BMW S1000RR リコール情報

(2013年2月6日)

改善箇所

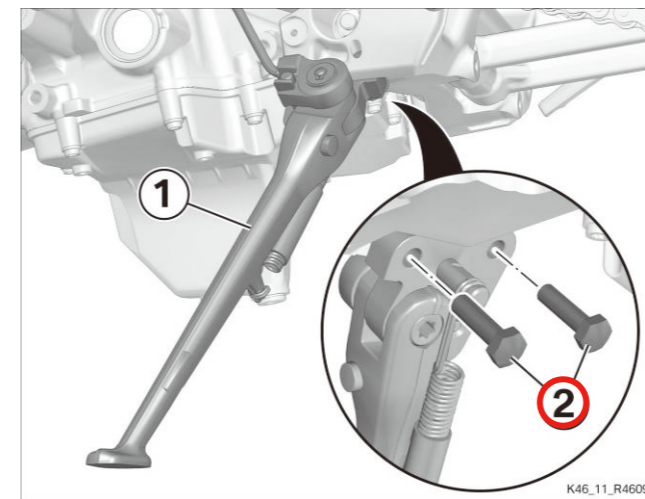
届出番号	外-1904	届出日	2013/2/6
不具合の部位(部品名)	ボディ装備品(サイドスタンド)		
基準不適合状態にあると認める構造、装置又は性能の状況及びその原因	サイドスタンド取り付け部において、フレーム側、ブラケット側のねじ山及び接触部分の洗浄が不適切なため、除去されなかった油分の影響により取り付けボルトが緩むことがある。そのため、そのままの状態で使用を続けると、サイドスタンド使用時に車両が倒れるおそれがある。		
改善措置の内容	全車両、フレーム側、ブラケット側のねじ山及び接触部分を洗浄し、新品の取り付けボルトに交換する。なお、ねじ山が損傷している場合には、ねじ山を修復する。
